CONCORRÊNCIA BINACIONAL EF 1836-24
LICITACIÓN PÚBLICA BINACIONAL EF 1836-24**MODERNIZAÇÃO DO SISTEMA DE ILUMINAÇÃO
EXTERNA DA BARRAGEM DA USINA
HIDRELÉTRICA DE ITAIPU****MODERNIZACIÓN DEL SISTEMA DE ILUMINACIÓN
EXTERNA DE LA PRESA DE LA CENTRAL
HIDROELÉCTRICA DE ITAIPU****ADITAMENTO 4****ADITIVO 4**

I) Em conformidade com o disposto no subitem 1.4.1 do Caderno de Bases e Condições (CBC) da Concorrência Binacional EF 1836-24, a ITAIPU responde perguntas formuladas por empresas interessadas nesta licitação, conforme segue:

Diagrama CIE 1931

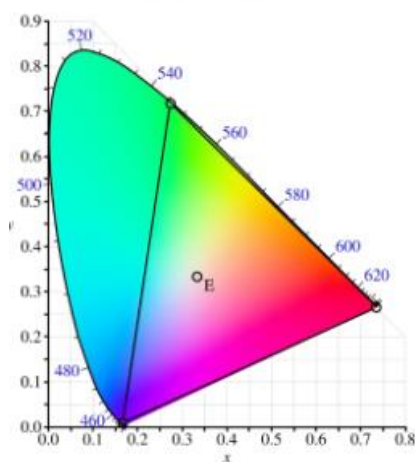
Modelo 1 - Cor	x	y
Vermelho	0.700	0.299
Verde	0.170	0.716
Azul	0.126	0.087

Modelo 2 - Cor	x	y
Vermelho	0.700	0.299
Verde	0.158	0.712
Azul	0.131	0.070

Considerando a tolerância permitida no edital e a possível variação natural dos equipamentos de medição, esses valores laboratoriais estão dentro do aceitável para atendimento ao requisito, ou será obrigatória a apresentação de ensaio específico com resultados estritamente dentro da faixa referida no edital?”

RESPOSTA

Diagrama CIE 1931

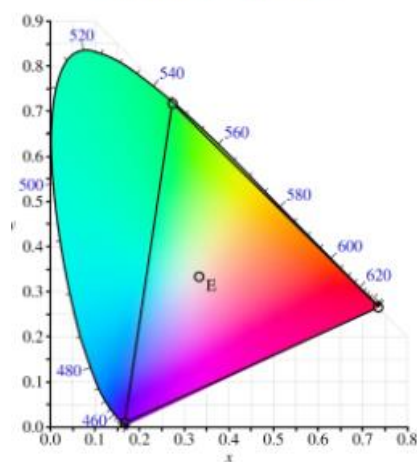
Modelo 1 - Cor	x	y
Vermelho	0.700	0.299
Verde	0.170	0.716
Azul	0.126	0.087

Modelo 2 - Cor	x	y
Vermelho	0.700	0.299
Verde	0.158	0.712
Azul	0.131	0.070

Considerando la tolerancia permitida en el pliego y la posible variación natural de los equipos de medición, ¿están estos valores de laboratorio dentro del rango aceptable para cumplir con el requisito, o será obligatorio presentar una prueba específica con resultados estrictamente dentro del rango mencionado en el pliego?

RESPUESTA
